MEBLE	NORMA BRANŻOWA		BN-76
	Okucia meblowe Zaczepy do zamków		5052-04
			Grupa katalogowa XVII 18

17 **BN-76/5052-04 Okucia meblowe Zaczepy do zamków**
1718

zmiana 4
30 7 84 r

zmiana 3
16 6 83 r

Rys 1

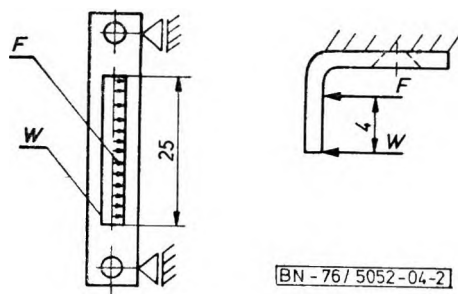
W punkcie 3.1 Główny wymiary, (rys 1), zamiast wymiaru 30, powinien być
min 30

2. Na rys 1 wprowadza się następujące oznaczenia

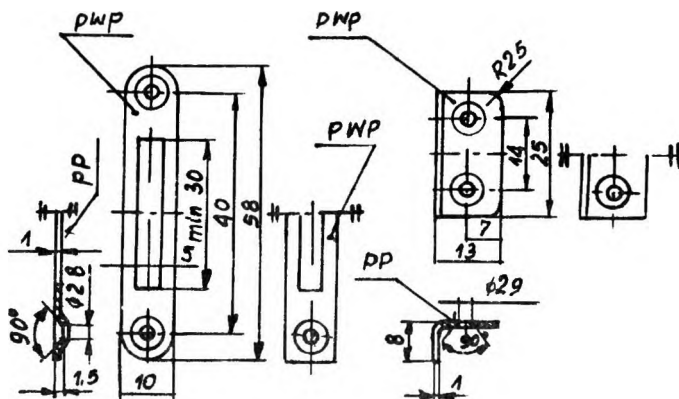
1 W punkcie 3.1 Główne wymiary dopisuje się następujący tekst

Odchyłki wymiarów nietolerowanych — wg BN-79/5059-03, tabl 1, wymiary montażowe — szereg s, pozostałe wymiary — szereg z
